Réseau électrique métropolitain

Étude d'impact sur l'environnement – Réseau électrique métropolitain

Réponses à la 4^e série de questions et commentaires du MDDELCC

Août 2016

Tableau 6-4 révisé: Synthèse des impacts identifiés pour l'implantation de l'antenne Rive-Sud

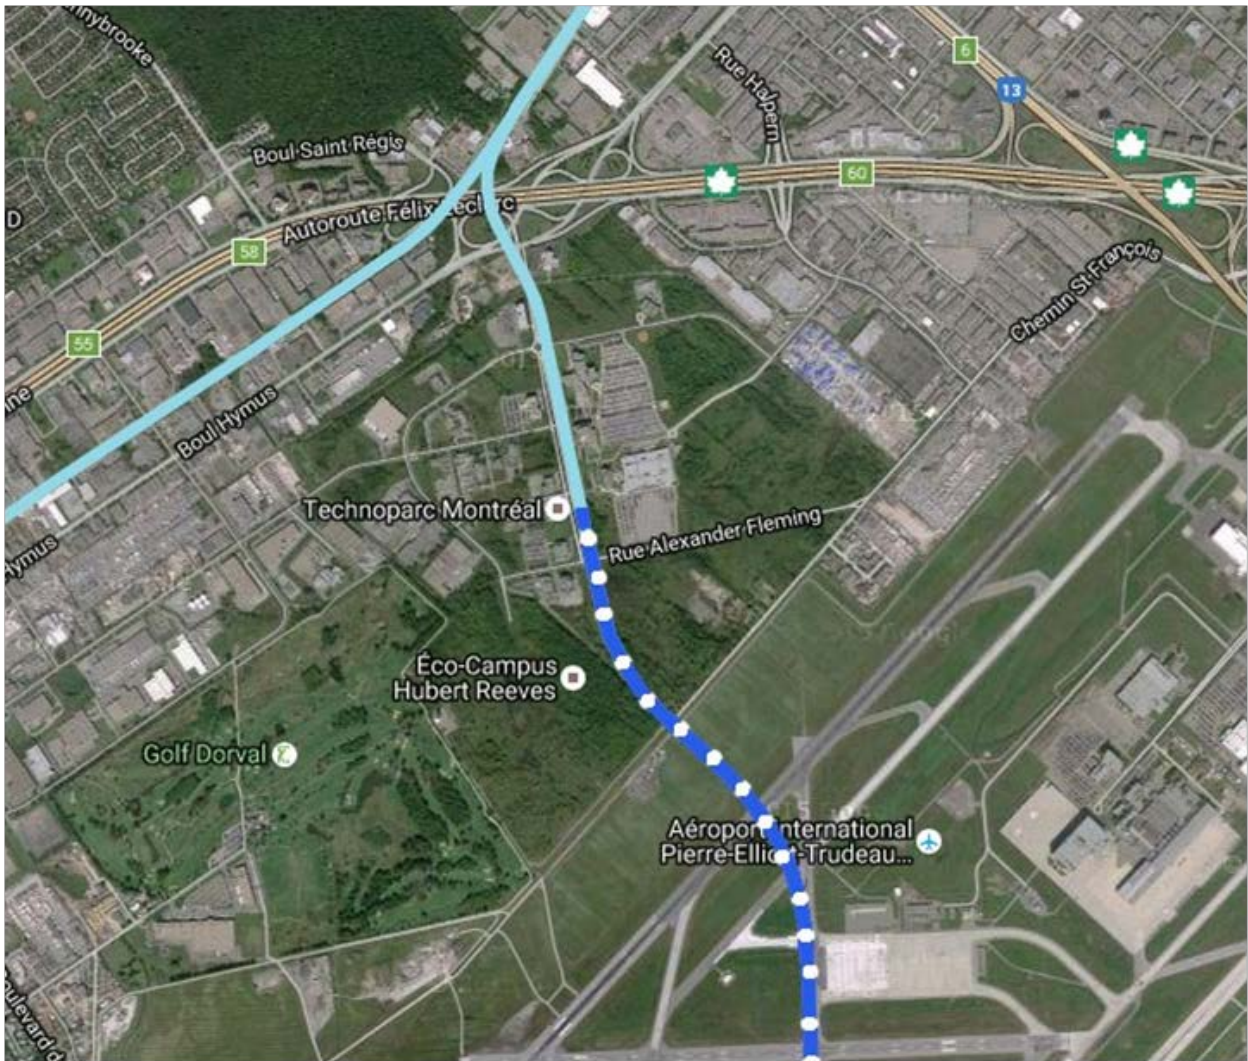
QC-18 Au tableau 6-4, vous synthétisez les impacts identifiés pour l'implantation de l'antenne Rive-Sud. Pour la composante « activités agricoles », vous considérez que les activités d'exploitation et d'entretien occasionneront un impact résiduel « non significatif ». Pourtant, au volume 1 de l'étude d'impact d'avril, vous releviez plutôt, pour la phase d'exploitation (pages 365 et 366), trois impacts dont deux avaient un impact résiduel « significatif ». Pouvez-vous justifier cette différence?

RE-18 Une erreur s'est glissée dans l'édition du tableau. Le tableau 6-4 doit être remplacé par le tableau suivant.

Figure 4-1 : Plan d'implantation préliminaire de la station Sainte-Anne-de-Bellevue
Note : ce plan est en cours de révision pour réduire l'empreinte au sol.

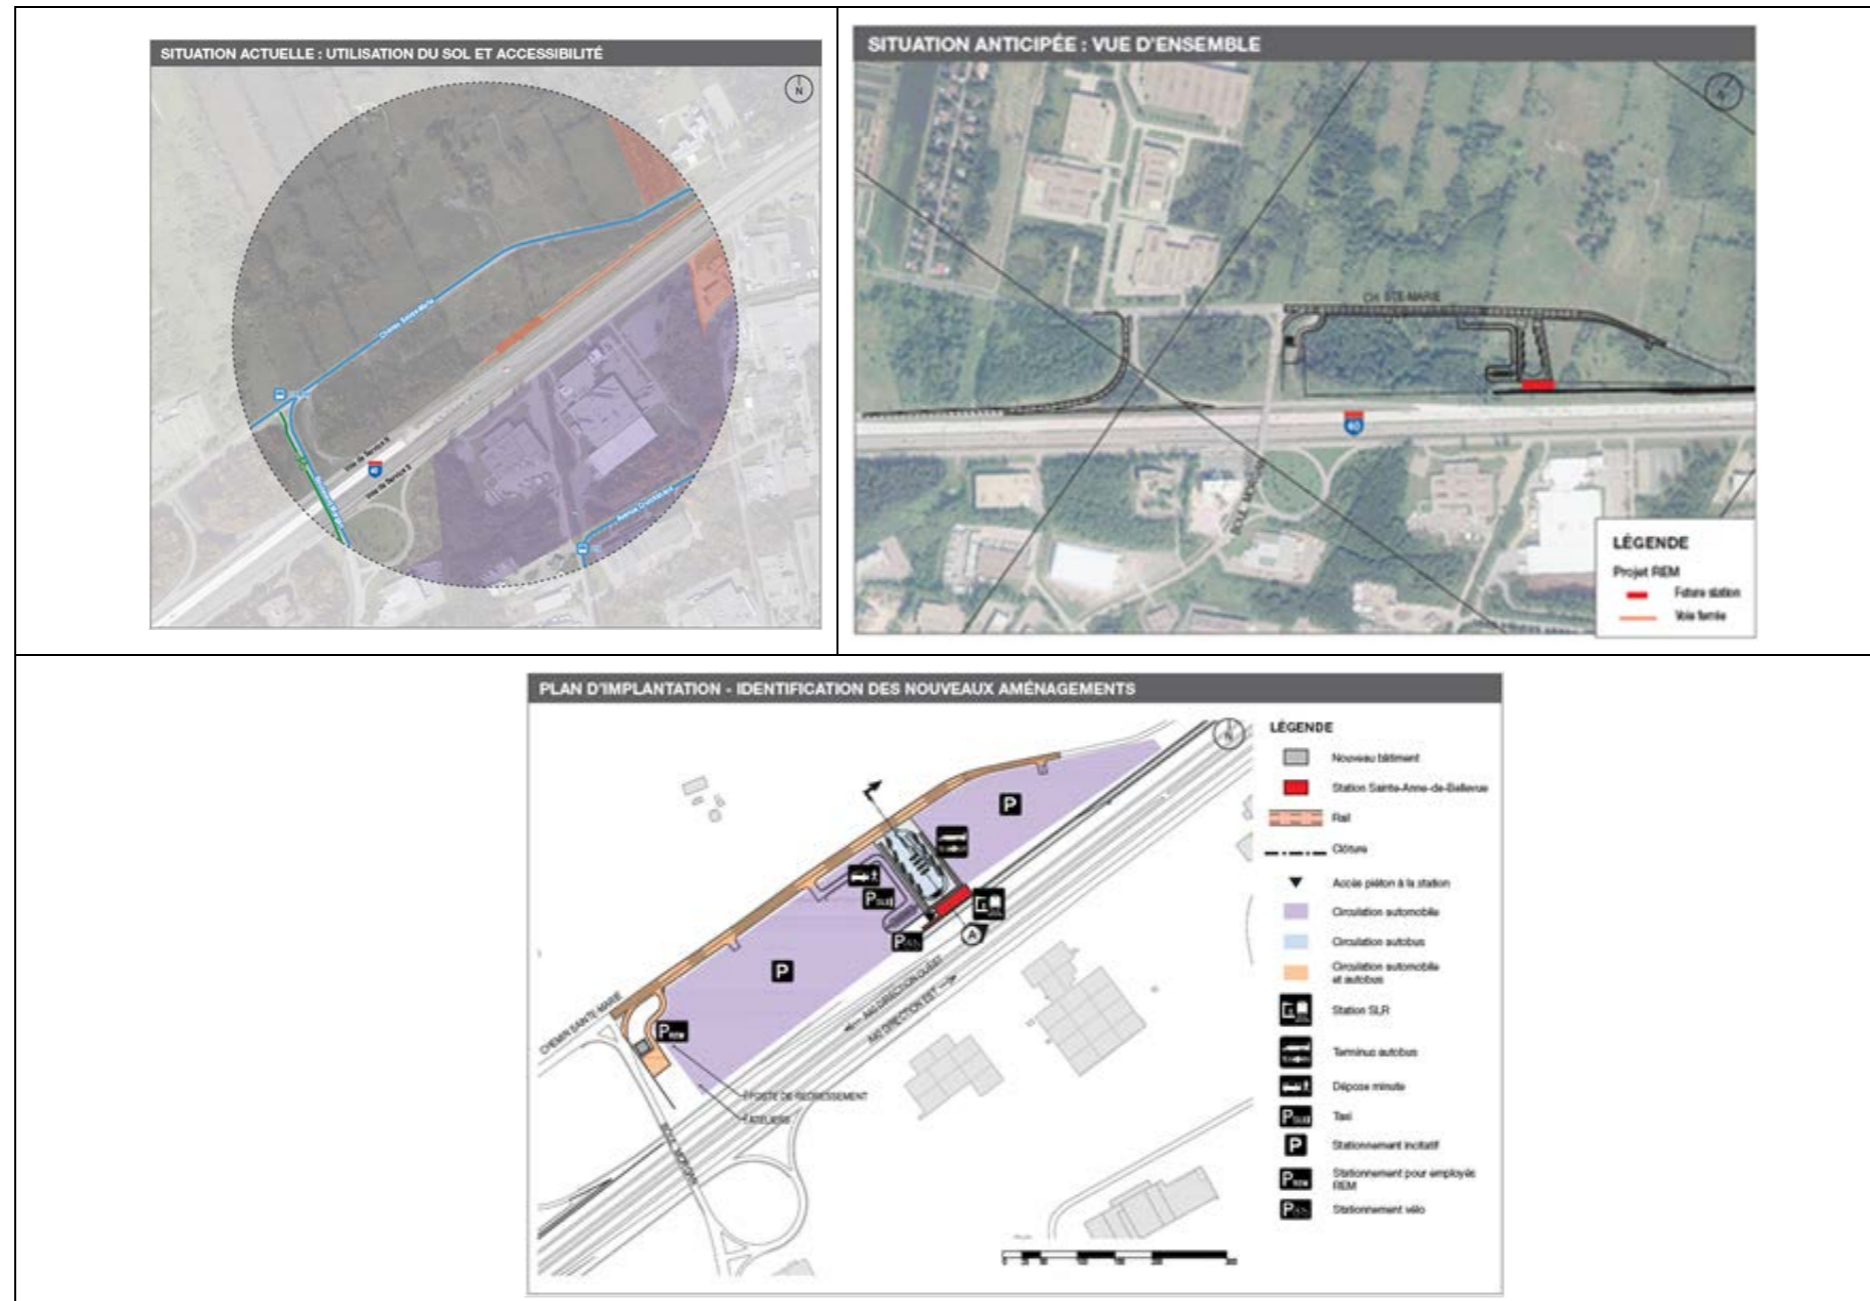
2. De nouvelles voies de garage sont prévues à la station de Sainte-Anne-de-Bellevue. Cette station étant située dans l'habitat de la couleuvre brune, l'empreinte au sol (superficie) entraînera la perte d'habitat pour cette espèce. Un plan d'implantation plus détaillé de cette station devra être fourni. Les pertes de superficies d'habitat de la couleuvre brune devront être évitées, minimisées ou compensées.

2.. Le plan d'implantation général de chacune des stations est présenté dans les fiches techniques fournies à l'annexe R4-E du présent document; le plan d'implantation préliminaire de la station Sainte-Anne-de-Bellevue est montré à la Figure 4-1; et l'emprise au sol de la station Sainte-Anne-de-Bellevue et de son stationnement est présentement évaluée à environ 96 553 m², correspondant à une perte d'habitat potentiel de la couleuvre brune de la même superficie. Des variantes sont présentement à l'étude pour cette station afin d'en réduire l'emprise au sol ainsi que l'impact sur l'habitat de la couleuvre brune à Sainte-Anne-de-Bellevue.
